Autorité environnementale

Avis délibéré de l'Autorité environnementale sur le projet de station de transit de sédiments de dragage à Moulineaux et La Bouille (Seine-Maritime)

n°Ae: 2014-32

Figure 1 : Plate-forme logistique RVSL, extensions et station de transit projetée par le GPMR

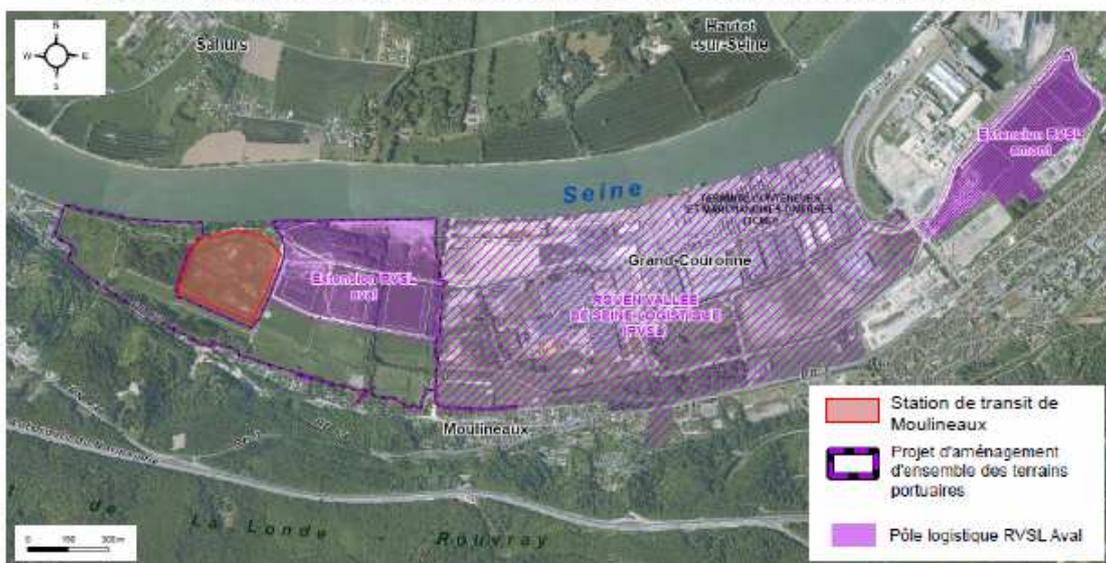
Or le dossier RVSL aval n'a pas encore été soumis à l'avis de l'Ae, qui n'a pas non plus eu connaissance des dossiers de mise en compatibilité des documents d'urbanisme. L'Ae note par ailleurs que la mise en compatibilité des documents d'urbanisme des communes de Moulineaux et de La Bouille constitue un préalable indispensable à l'autorisation de la station de transit.

L'Ae recommande de compléter le dossier pour éviter tout renvoi au contenu de l'étude d'impact du dossier de RVSL aval, et pour garantir la bonne réalisation et la cohérence des mesures relevant du présent projet, même si la réalisation de RVSL aval était différée.

Figure 59 : Localisation de la mesure de compensation pour le Petit Gravelot

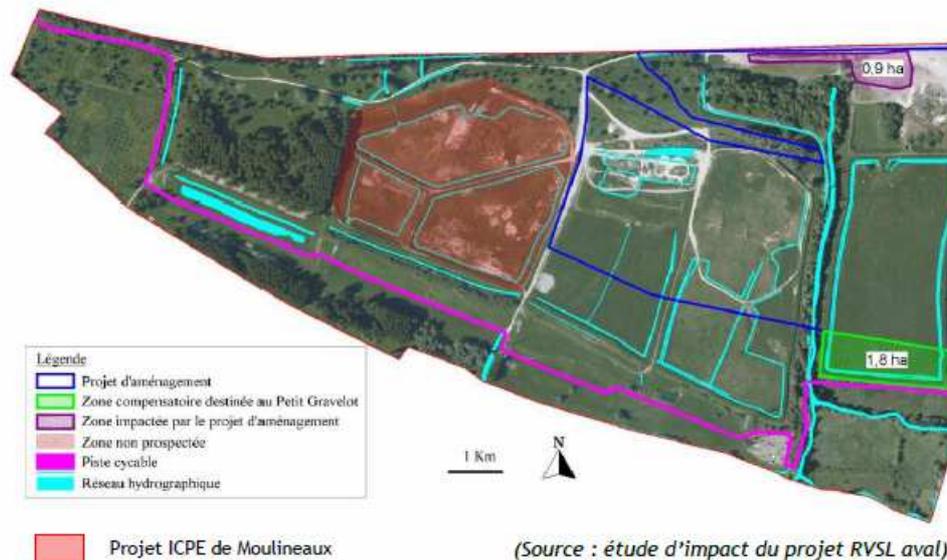
Le défaut de précision des inventaires floristiques et faunistiques, ne permet pas de disposer du recul nécessaire pour apprécier les impacts et la pertinence des mesures proposées.

L'Ae recommande de compléter l'étude d'impact par des éléments qui pourraient être issus de l'étude écologique de 2013 précédemment citée, ou des investigations menées pour l'identification des trames vertes et bleues, pour :

- **qualifier les impacts spécifiquement attribués à la station de transit ;**
- **garantir la réalisation de mesures compensatoires adaptées indépendamment de l'échéance de réalisation de la plateforme RVSL aval.**
